监理通知单

工程名称: 高邮市鑫辰新能源有限公司汤庄镇 78MW 渔光互补光伏发电项目

编号:A.0.4-TZ-2024-10-003

事由: 汤庄项目施工现场管桩质量事宜

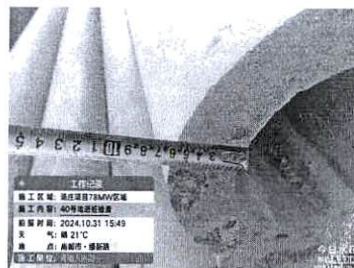
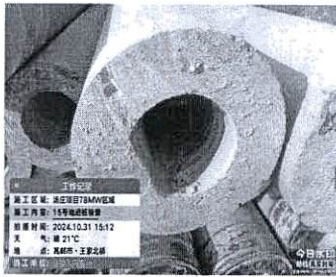
- 1、管桩质量证明文件尚未提供;
- 2、少部分管桩因施工工艺出现一边壁度超标, 一边壁厚得不到要求情况;
- 3、个别管桩虽圆但壁厚得不到要求情况
- 4、个别管桩底部部分有破损;

以上出现质量问题的管桩, 我监理人员已现场和你方管理人员加以确认, 对不符合要求管桩及时清退出场, 不得用于项目, 同时要求你方派人到管桩供货商执行监造, 把好管桩制造施工工艺关, 制造出质量稳定的产品, 不影响施工质量和进度。质量问题见下图:

要求贵司在 3 日内完成整改并回复。
